Parecer Técnico SEI-GDF n.º 22/2018 - IBRAM/PRESI/SULAM/DILAM-V

Processo: 190.000.130/2006

Empreendedor: Auto Posto Z+Z 307 Norte Ltda

Tipo de Licença: Licença de Instalação - Reforma

Foto 6. Detalhe da câmara de contenção da descarga selada sobre o tanque.

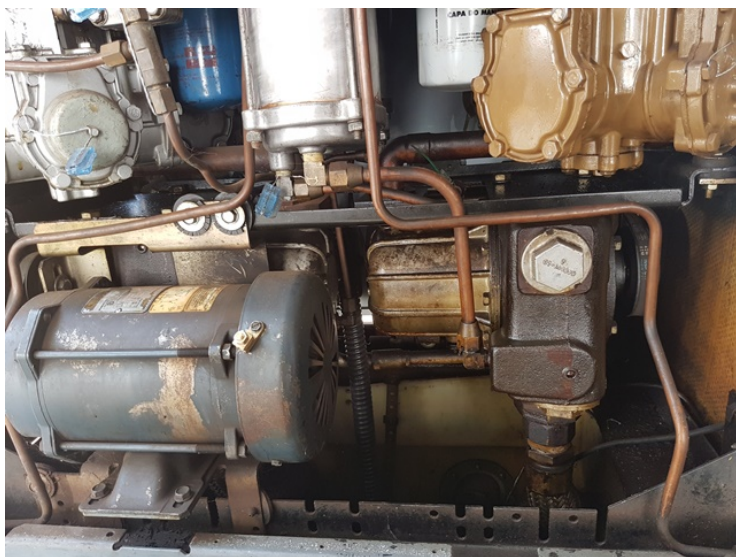
Foram visualizadas seis descargas seladas à distância, localizadas dentro da pista de abastecimento. A pista é coberta, possui concreto liso, é circundada por canaletas de contenção, mas que estavam danificadas.

Ainda na pista de abastecimento, há quatro ilhas com uma unidade abastecedora cada e com quatro bicos injetores em cada unidade. As bombas possuem válvulas de retenção instaladas em linha de sucção (check-valve), porém as câmaras de contenção não apresentavam manutenção adequada e as tubulações não estavam totalmente contidas pelas mesmas.

Foram observados apenas três respiros, todos sem terminal corta-chamas instalados e não respeitam o raio esférico livre de 1.5 m, conforme determina a ABNT/NBR 13.783.

24. As unidades abastecedoras deverão ter instaladas válvulas de retenção na linha de sucção ("check valve"), conforme ABNT/NBR 13.783 e 13.786;
25. As descargas seladas e unidades de abastecimento deverão ter instaladas câmaras de contenção, conforme Norma ABNT NBR 13.783 e 13.786;

26. Os terminais corta-chama nos respiros dos tanques deverão ser conforme a Norma ABNT/NBR 13.783, o ponto extremo da tubulação de respiro deve ficar no mínimo a 1,50 m de raio esférico de qualquer edificação (...) e a uma altura mínima de 3,70 m da pavimentação);
